TECH TIP 009

E15/TT009 v1.0
2014/12

OAP7144

OPEL VE VAUXHALL 1.4 BENZİNLİ

ŞEKİL 1

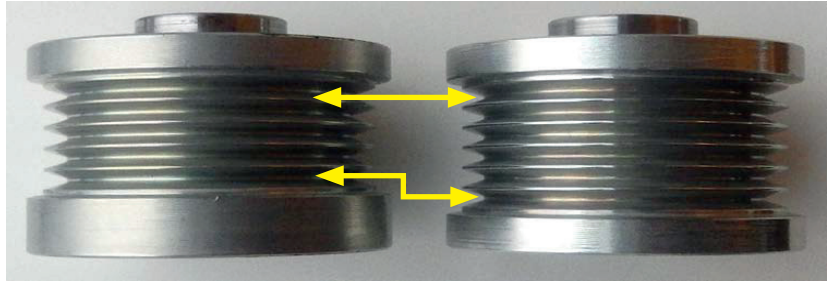
Bazı Opel/Vauxhall motorlarında (kodlar: A14NEL, A14NET, A14XEL, A14XER) kayışlar 5 ya da 6 kanallıyken, kasnaklar 5 ya da 6 oluklu olabilir. Bu durum aracın üretim tarihine göre değişebilir. Gates, 5 oluklu bir OAP'nin (Şekil 1, sol tarafta) 6 oluklu OAP7144 (Şekil 1, sağ tarafta) ile değiştirilmesini önermektedir.
